改善箇所説明図

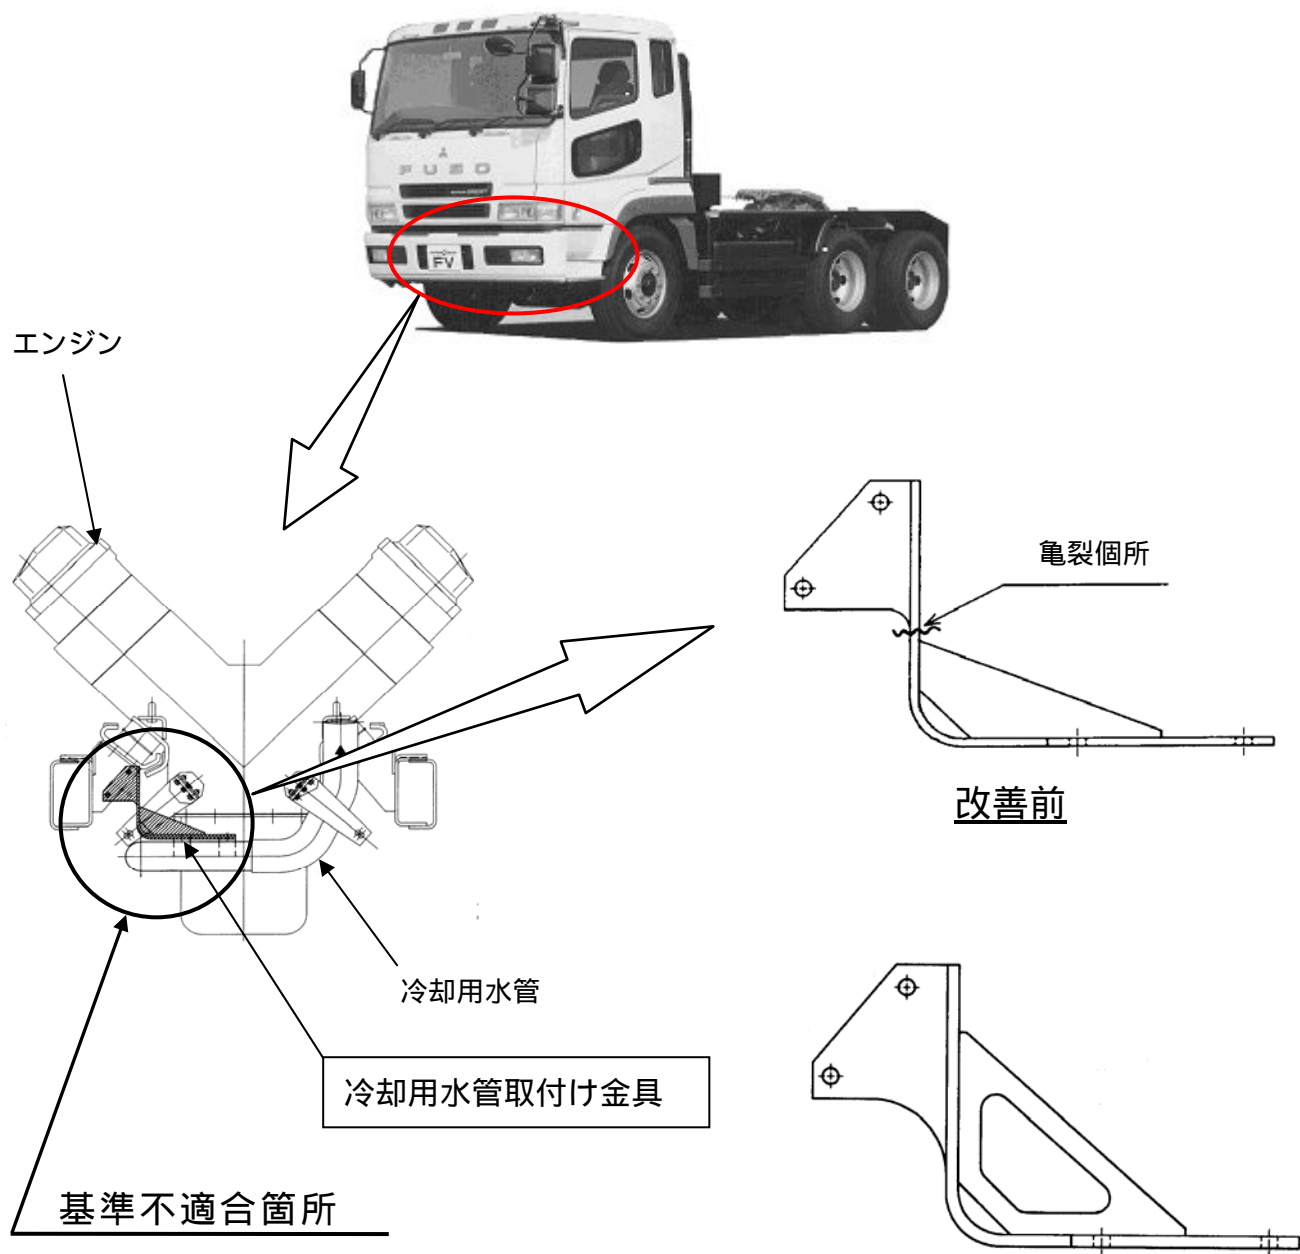
変速機に装着されている流体式補助ブレーキ装置の冷却用水管を支持する取付け金具の強度が不足しているため、走行時の振動により当該金具が亀裂、折損するものがある。そのため、そのままの状態で使用を続けると、冷却用水管をつなぐホースが外れて、エンジン冷却水が大量に流出し、エンジンの焼付きにより走行不能となるおそれがある。

全車両、取付け金具を確認し、強度が不足している金具が装着されているものは、対策品と交換する。
